**Clarificarea nr. 1 la Documentația de Atribuire**
***Executie lucrari Drum Expres Arad – Oradea Lot 1***

**Cod unic de identificare Contract: 16054368/2024/2992/S13**

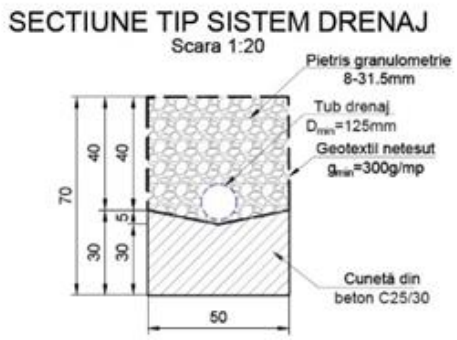
| **Intrebare 60** | ***Referitor la proiectorul LED, in fisa tehnica si in memoriu tehnic este mentionat a fi de 400W, iar in legenda de pe planuri figureaza a fi de 500W.***<br>***Va rugam sa ne comunicati care este valoarea corecta.*** |

| **Raspuns 60** | Proiectorul LED va fi de **250W**, a se vedea fisa tehnica revizuita.<br>In acest sens a se vedea **Anexa nr. 4 la prezenta Clarificare – Fisa Tehnica iluminat revizuita.** |

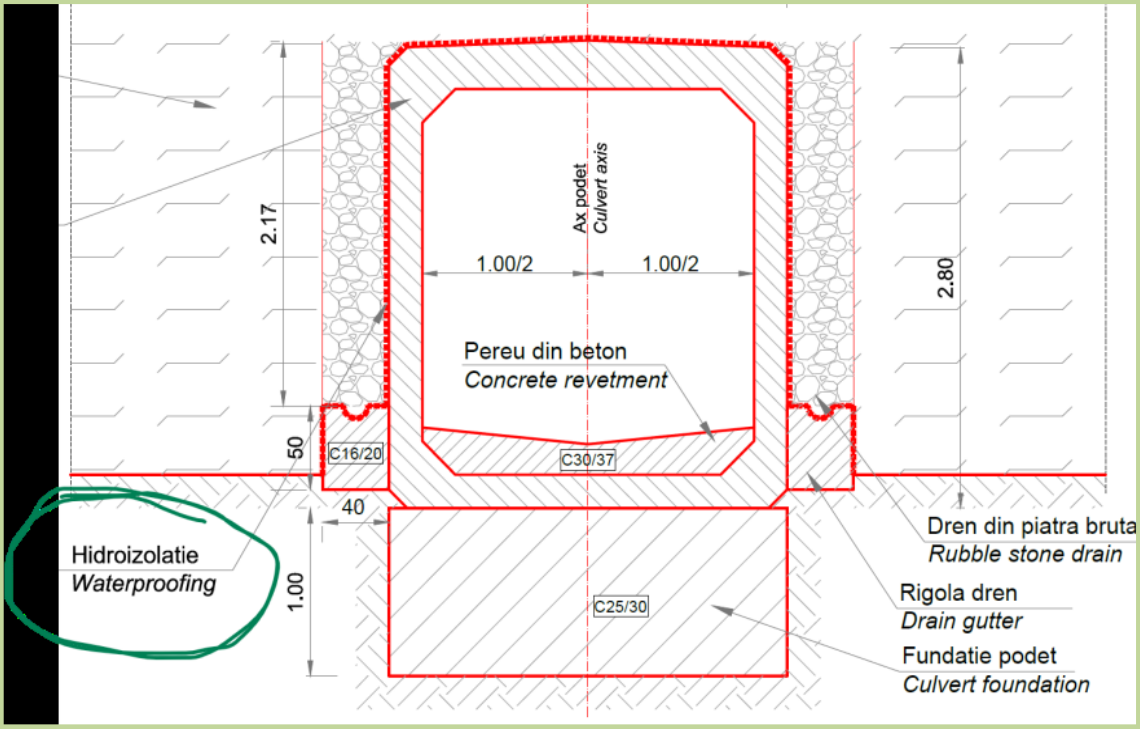
| **Intrebare 279** | ***In Specificatii Lucrari Arad Oradea p.22/117 apare Pod km 18+680 peste Valea Gepiu, dar in plasa nu apare. Va rugam clarificati daca este sau nu pod la acea pozitie*** |

| | ***kilometrica.*** |

| **Raspuns 279** | Se va executa pod la pozitia mentionata. In acest sens, a se vedea **Anexa nr. 1 la prezenta Clarificare – Poduri Lot 1,** care conține inclusiv planșele aferente acestei structuri. |

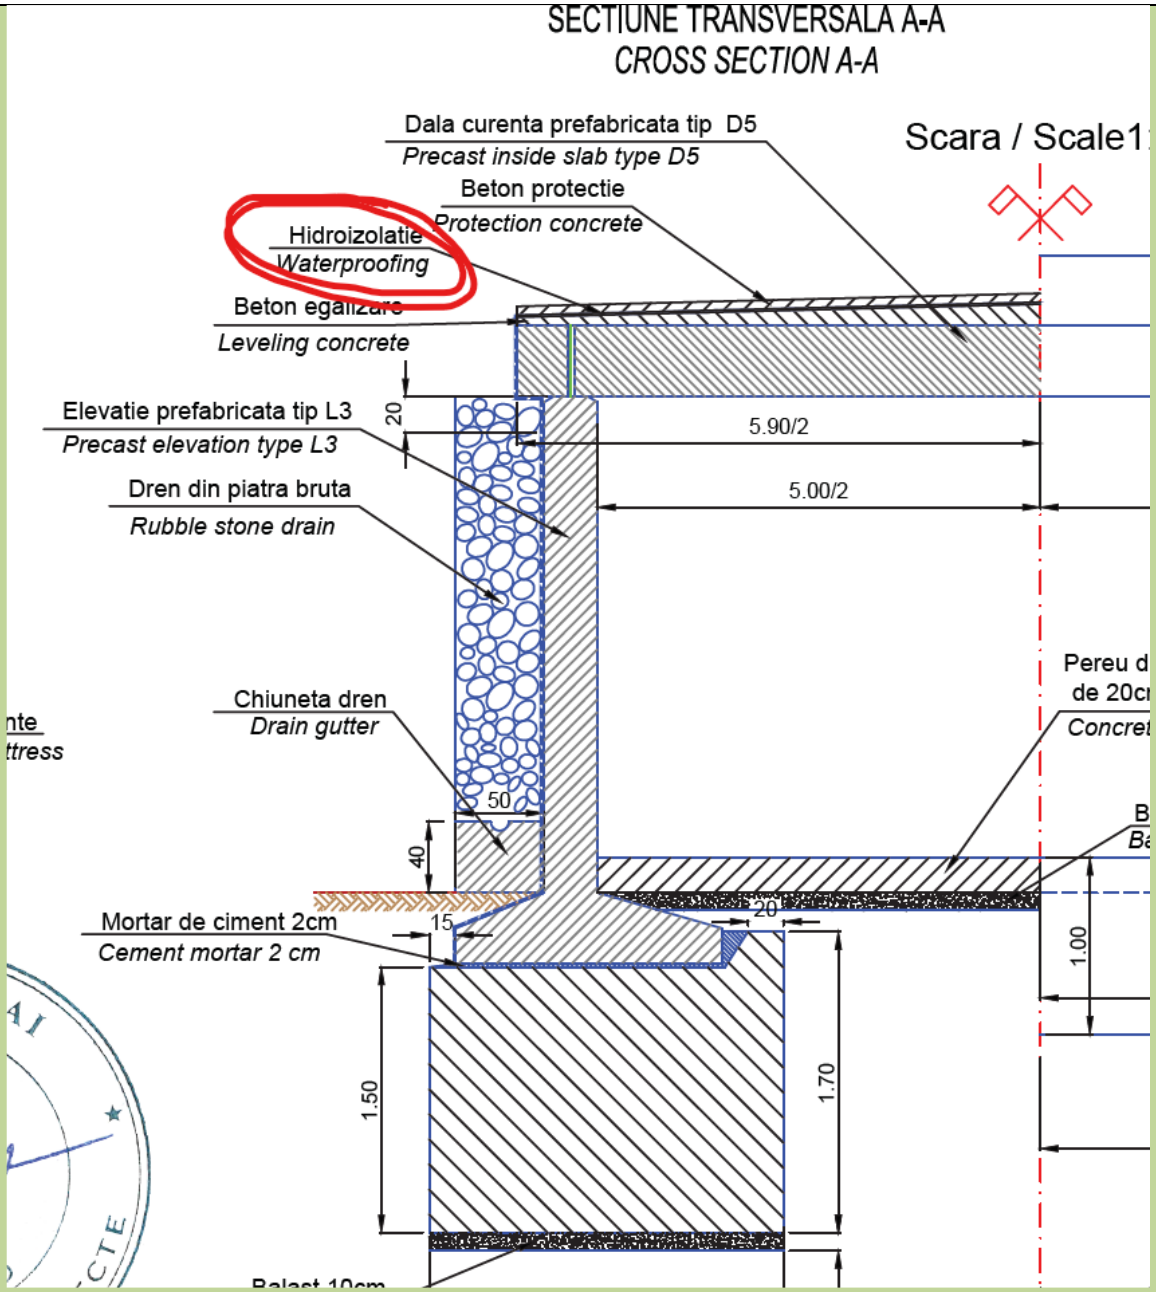
| **Intrebare 284** | ***Referitor la procedura "EXECUȚIE LUCRĂRI "DRUM EXPRES Arad – Oradea Lot 1, Lot 3" avand in vedere ca listele de cantitati pentru relocare/protejare LEA 400 kV*** |

| | ***nu sunt corelate cu solutia tehnica propusa in cadrul memoriului tehnic, va rugam sa ne transmiteti cantitatile corecte in baza carora sa se realizeze oferta.*** |

| **Raspuns 284** | **A se vedea Anexa nr. 3 la prezenta Clarificare - Formulare si Liste cantitati Lot 1 rev1.**<br><br>**<u>Aceste Liste de cantitati revizuite inlocuiesc Listele de cantitati publicate initial in cadrul documentatiei de atribuire si vor fi fi utilizate IN MOD OBLIGATORIU de catre ofertanti la intocmirea Propunerilor financiare.</u>**<br><br>Modificarile solutiilor tehnice referitoare la devieriile de retele electrice au avut loc datorita solicitarilor Operatorilor de Distributie si Transport a energiei electrice.<br>In acest sens, a se vedea **Anexa nr. 12 la prezenta Clarificare - LEA 400 - STT Cluj-Napoca**. |

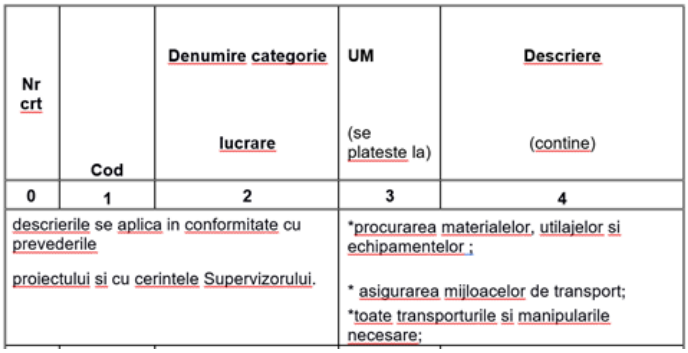
| **Intrebare 302** | ***Referitor la lista de cantitati pentru podete am observat ca sunt precizate doua tipuri de hidroizolatii, care au codurile B18D - Hidroizolatie - membrana podet si B5 - Hidroizolatie la beton la contactul cu pamantul. Pentru a intelege ce trebuie sa cotam am verificat descrierea articolelor si plansele de detaliu pentru podetele tip C2, C2' si*** |

| | ***D5 si nu am inteles unde se aplica niciuna dintre acestea.***<br>***In plansele de detalii am observat existenta doar a unei hidroizolatii, a carei mari parte din suprafata nu are contact cu pamantul, asa cum se vede in detaliile de mai jos si datorita faptului ca exista articol B3c - Beton de ciment, C16/20- panta/protectie hidroizolatie, care se asterne peste hidroizolatie, pentru protectia acesteia, si atunci nu va ma exista contact cu pamantul:***<br><br> |

| | <br>***In concluzie, in ceea ce priveste hidroizolatiile pentru podete, va rugam sa actualizati listele de cantitati in conformitate cu plansele de detaliu sau sa actualizati plansele de detaliu in conformitate cu listele de cantitati.*** |

| **Raspuns 302** | Hidroizolatia tip membrana se aplica la partea superioara a podetelor plus de 20 cm pe partea laterala a elementelor, peste care este asezat sistemul rutier, in timp ce hidroizolatia in contact cu pamantul se aplica pe exteriorul elementelor din beton. |

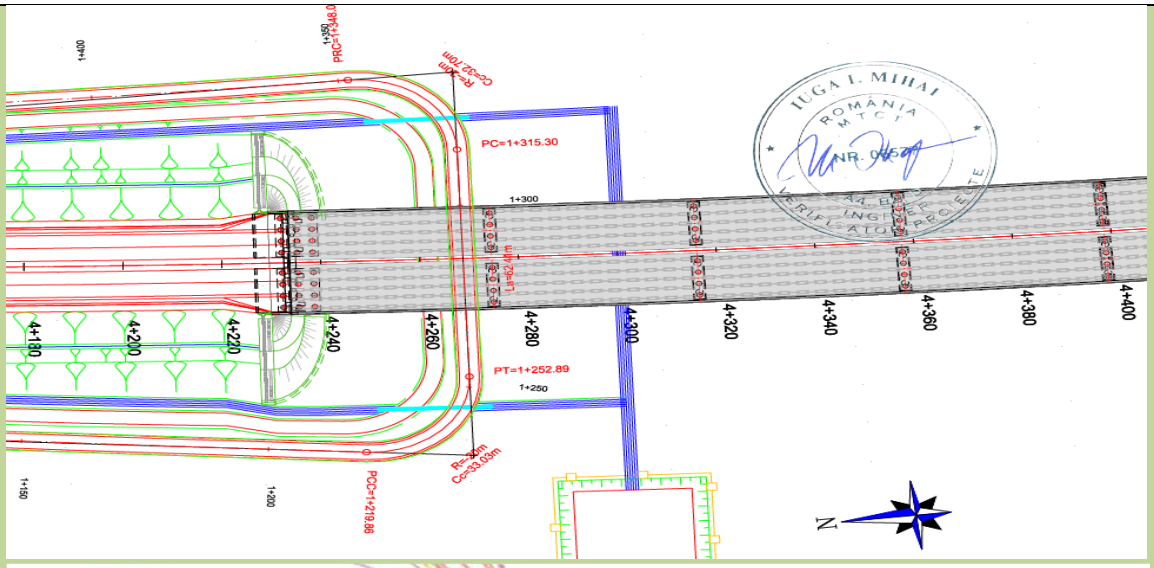
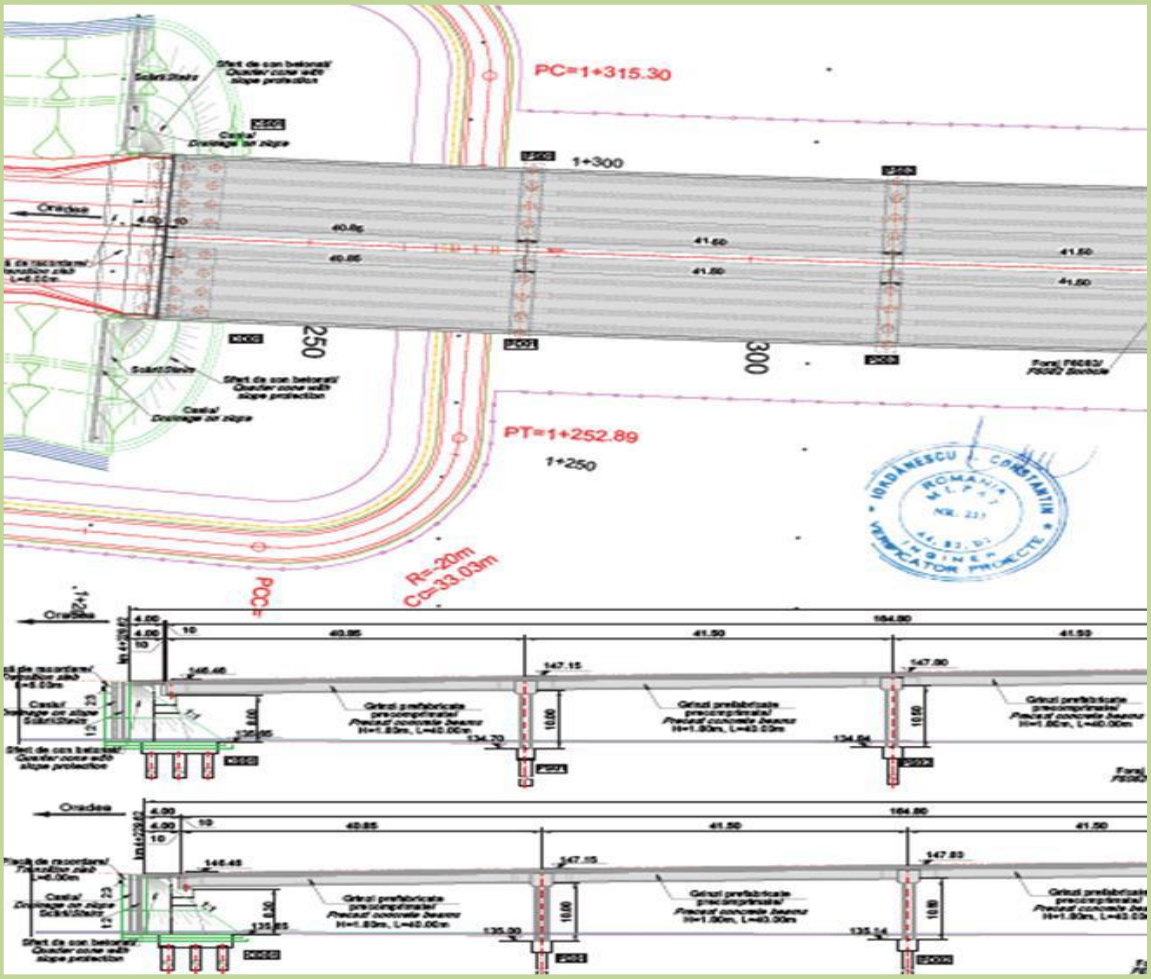
| **Intrebare 303** | ***Referitor la lista de cantitati pentru podete am observat ca este precizat un reper pentru geotextile, care are codul B50 - Geotextil. Pentru a intelege ce trebuie sa cotam am verificat descrierea articolelor si plansele de detaliu pentru podetele tip C2, C2' si D5 si nu am inteles unde se aplica.***<br>***Pentru a intelege mai bine ce dorim sa clarificam va rugam sa va uitati cu atentie la detaliile de la intrebarea 1.***<br>***Am incercat sa luam prin deductie logica, ca este geotextilul care infasoara tubul PVC de 110, doar ca latimea necesara ptr acel tub este de 0.5m (2 x 3.14 x 0.055 + 15 cm suprapunere) si cu lungimea de cel putin 30m a podetelor (sunt si mai lungi ptr ca cele mai multe sunt oblice raporat la axul DX) multiplicat cu 2 (sunt 2 drenuri pentru fiecare podet) pentru 33 podete avem: (0.5m x 30m x 2 buc) x 33 podete = 900 mp. In listele de cantitati sunt doar 296mp. Este prea exacta cifra pentru a nu fi rezultatul*** |

| | ***unui calcul pe care proiectantul acestui proiect ar trebui sa-l stie.***<br>***In concluzie, in ceea ce priveste geotextilul pentru podete, va rugam sa actualizati listele de cantitati in conformitate cu plansele de detaliu sau sa actualizati plansele de detaliu in conformitate cu listele de cantitati*** |

| **Raspuns 303** | Va rugam sa revedeti listele de cantitati pentru articolul B50, deoarece cantitatea indicata de dumneavoastra si anume 296 mp se refera doar la podetul D3. In listele de cantitati se regaseste articolul B50 la fiecare tip de podet in parte. |

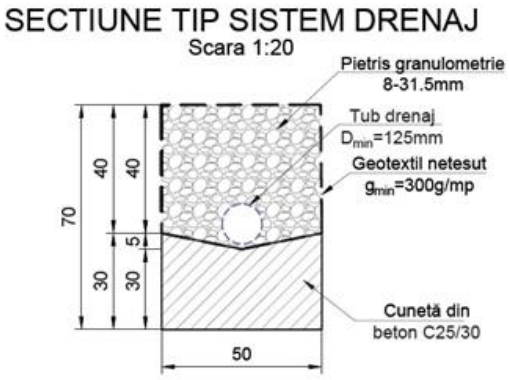
| **Intrebare 322** | ***Va rugam clarificati unde anume se regaseste betonul din fundatii pentru preturile:***<br>***B51- ELEM PREFABRICAT C2***<br>***B53- ARIPA PREF A2*** |

| | ***B54 – ARIPA PREFABRICATA A3***<br>***B65- ELEMENT PREFABRICAT L2***<br>***B66- ELEMENT PREFABRICAT L3***<br>***C2 – PREFABRICAT TUBULAR D=600***<br>***C3 – PREFABRICAT TUBULAR D=1000*** |

| **Raspuns 322** | A se vedea art. B3F Beton de ciment, C25/.30 - fundatie din listele respective. |

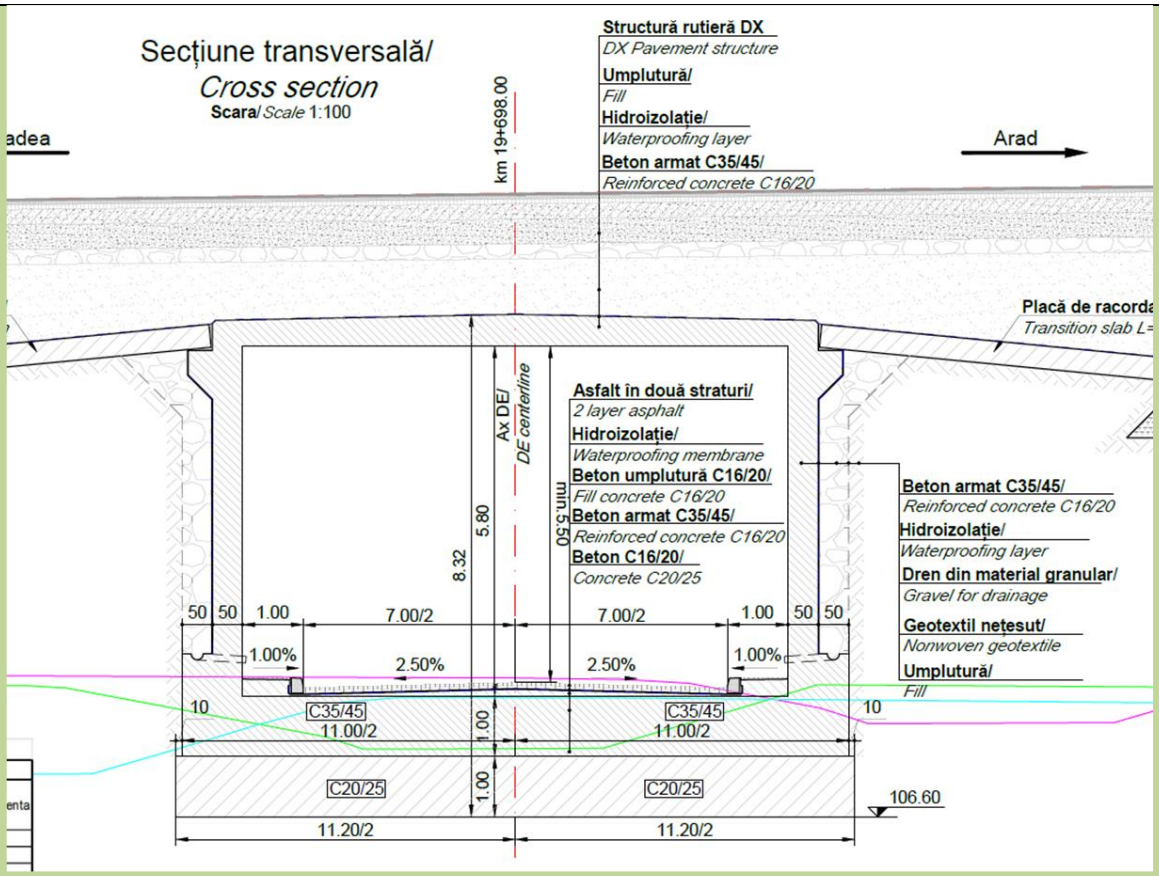
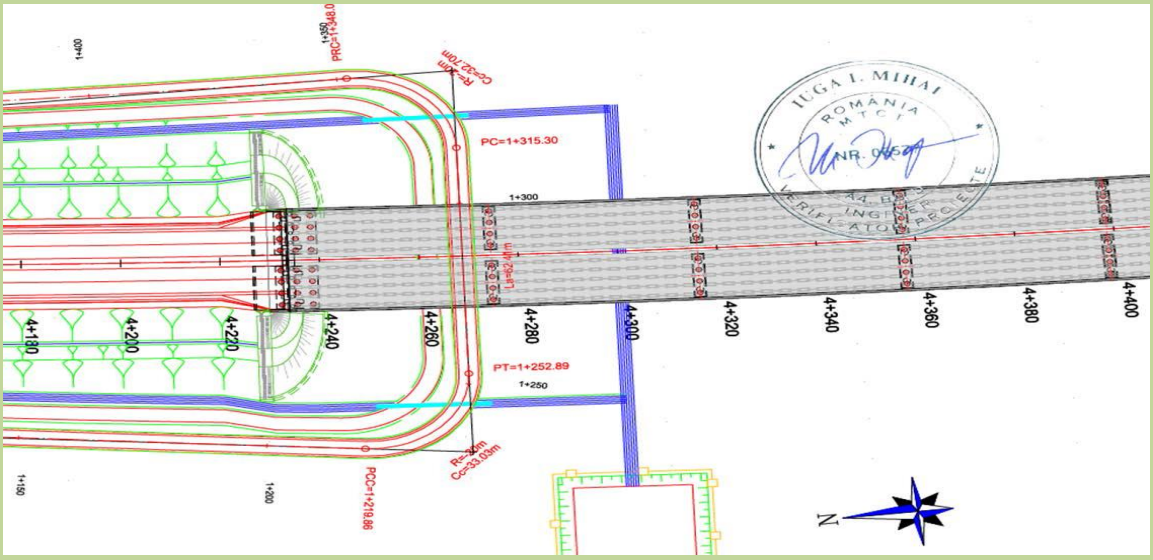
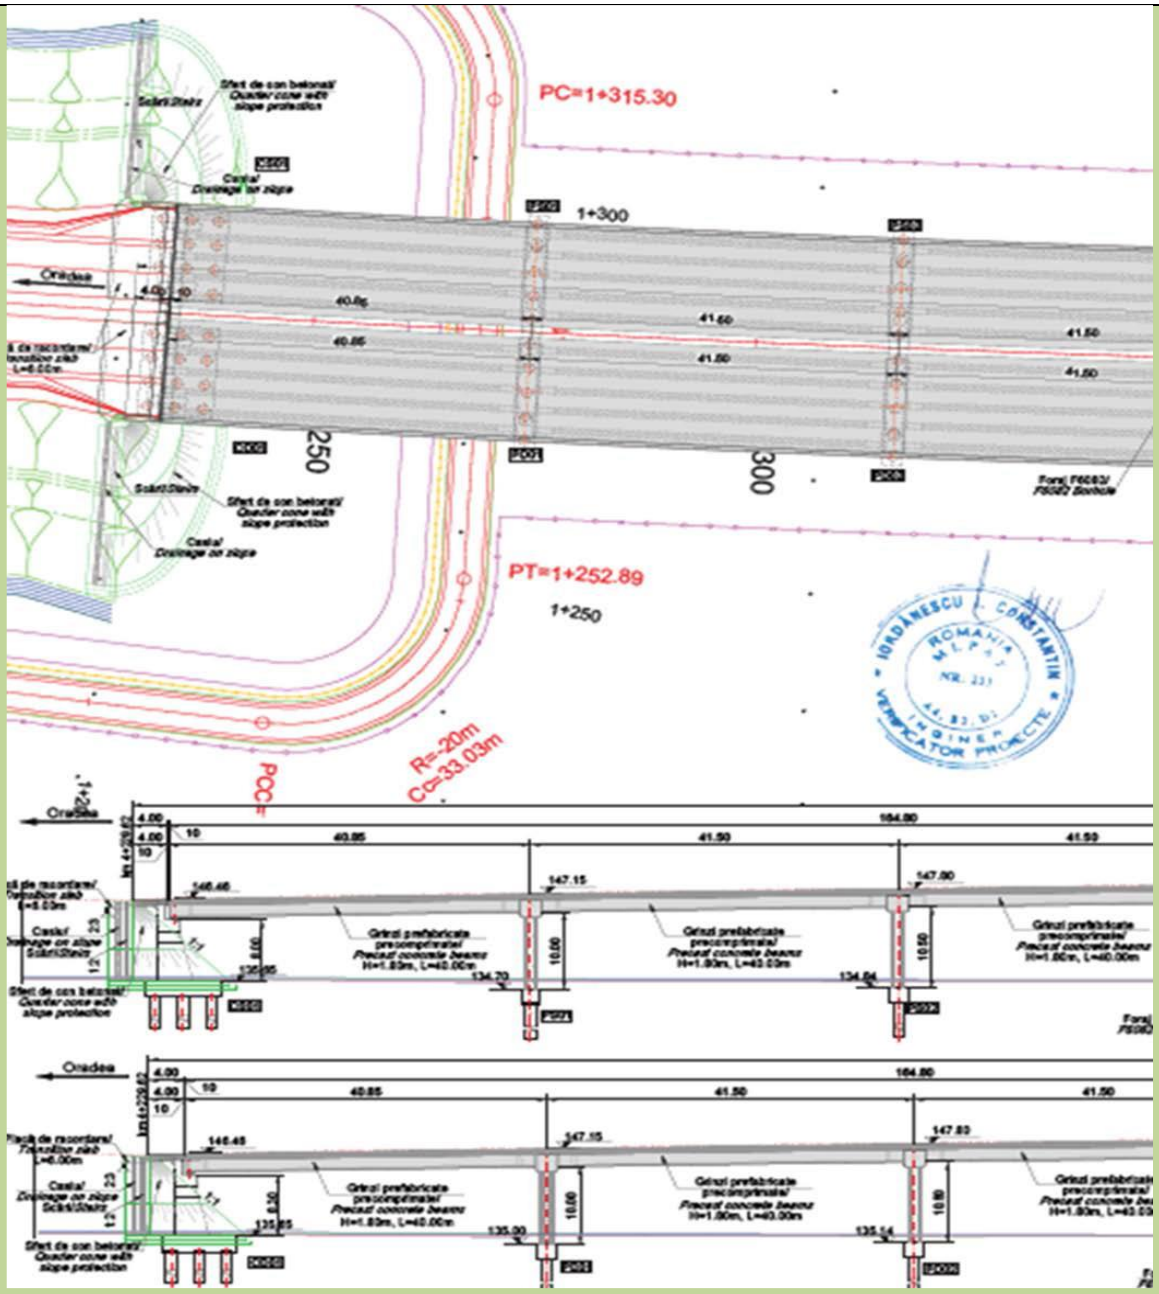
***Nu identificam corespondenta dintre aceste repere din lista de cantitati si plansele pentru executia acestui pasaj. Pentru a intelege cele descrise va transmitem un detaliu din aceste planse.***

***Dupa cum puteti observa peste pasaj se va realiza structura rutiera a DX, iar sub pasaj este DN79 pentru care nu regasim nicio cantitate.***

| **Raspuns 352** | Articolele B18, R9b, B19a, B19b, PC06b, și B24a menționate se considera cu valoare 0 (nu este cazul). Listele de cantitati au fost revizuite in consecinta. Precizam faptul ca peste această structură se execută calea curentă a DX.<br>In acest sens, a se vedea **Anexa nr. 3 la prezenta Clarificare - Formulare si Liste cantitati Lot 1 rev1.**<br><br>**<u>Aceste Liste de cantitati revizuite inlocuiesc Listele de cantitati publicate initial in cadrul documentatiei de atribuire si vor fi fi utilizate IN MOD OBLIGATORIU de catre ofertanti la intocmirea Propunerilor financiare.</u>** |
